Wirz Halle 7A		
Fassadenschnitte Büro	301	
1/20 [A1]	08. September 2011	PL, TN

Fassadenschnitt 5  
Eingang

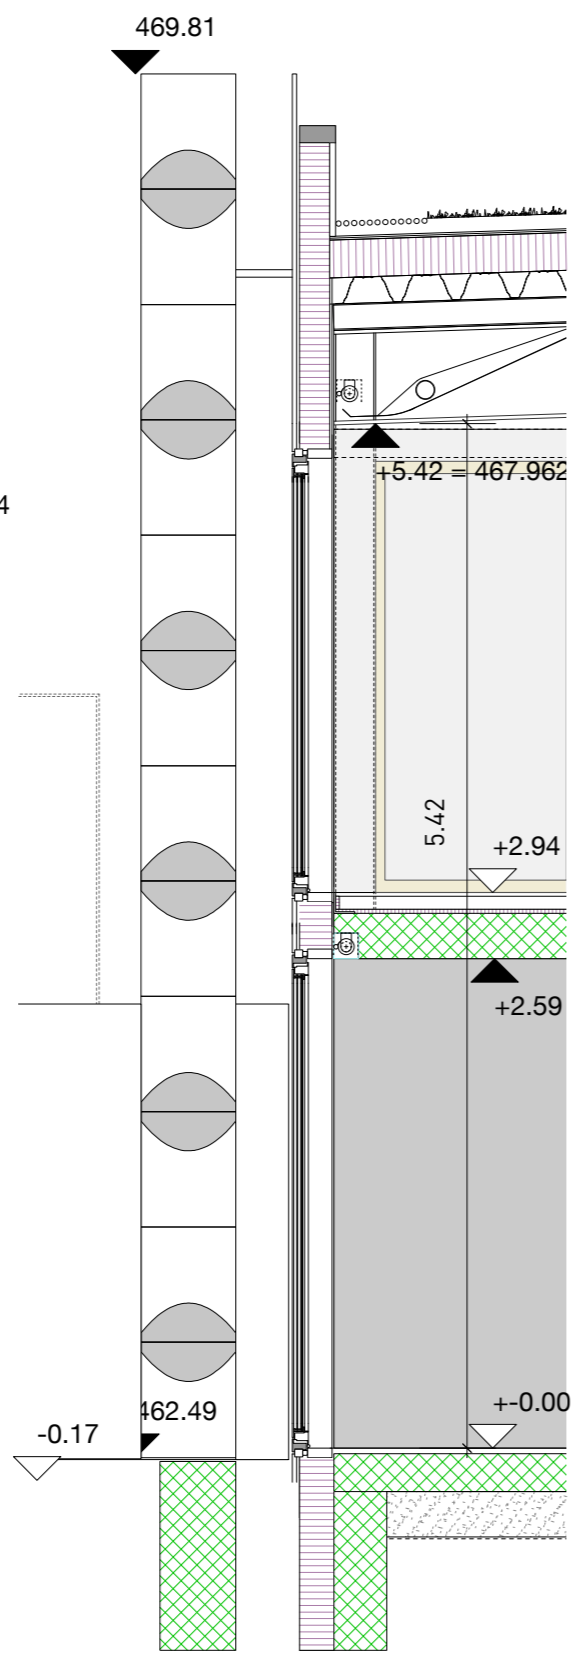
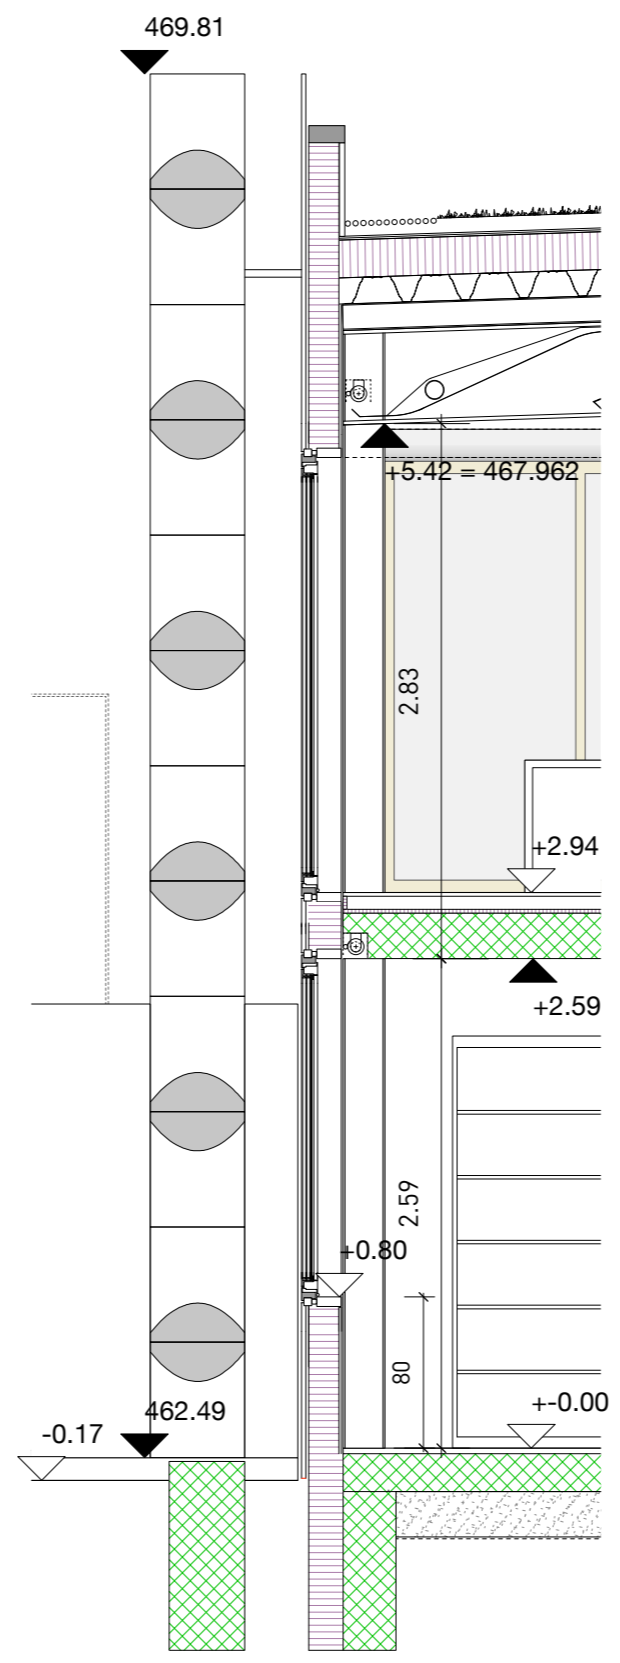
Revisionen			
Nr.	Datum	Änderung	Zeichen
A	16.12.2011	Innenrollo und Dachrand angepasst	PL
B	04.05.2012	Innenrollo Schnitt 5 angepasst	BR
